**Европейская экономическая комиссия****Комитет по внутреннему транспорту****Всемирный форум для согласования  
правил в области транспортных средств****Сто пятьдесят восьмая сессия**

**Соглашение 1958 года – Рассмотрение проектов  
поправок к действующим правилам,  
представленных GRE****Предложение по дополнению 10 к поправкам серии 04  
к Правилам № 48 (установка устройств освещения и  
световой сигнализации)****Представлено Рабочей группой по вопросам освещения и  
световой сигнализации\***

*Прицеп*

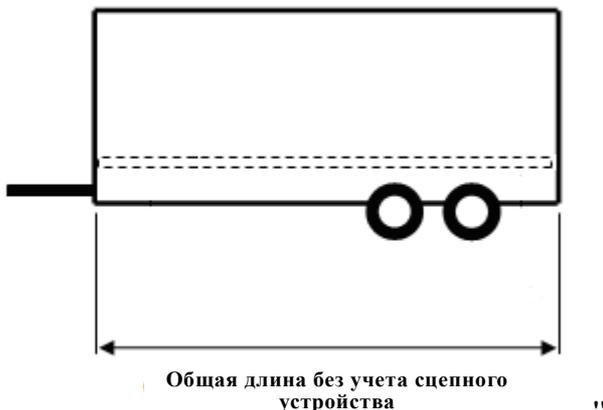
Пункт 6.21.4.2.2.2 изменить следующим образом:

- "6.21.4.2.2.2 для прицепов – от длины транспортного средства (без учета сцепного устройства).

**Гониометрическая (фотометрическая) система,  
используемая для фотометрических измерений,  
которая описана в пункте 2.34 настоящих Правил:**

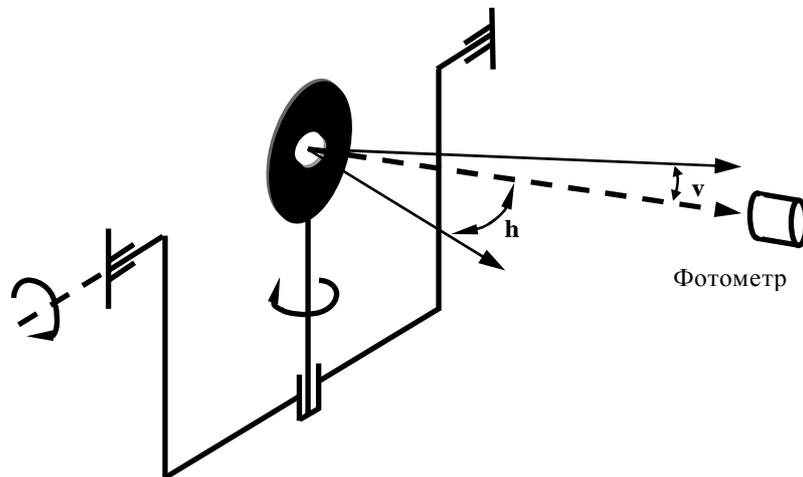
Добавить новое приложение 15 следующего содержания:

**"Приложение 15**

- "2.34 "Гониометрическая (фотометрическая) система (если в конкретных Правилах не указано иное)" означает систему, используемую для фотометрических измерений, указываемых угловыми координатами в градусах на сфере с вертикальной полярной осью в соответствии с публикацией МЭК № 70, Вена, 1987 год, т.е. систему, соответствующую гониометрической (фотометрической) системе с горизонтальной осью ("подъема"), зафиксированной по поверхности земли, и второй, подвижной, осью ("поворота"), перпендикулярной зафиксированной горизонтальной оси (см. приложение 14 к настоящим Правилам). Примечание: в вышеупомянутой публикации МЭК указываются процедуры корректировки угловых координат в случаях использования альтернативной гониометрической (фотометрической) системы".
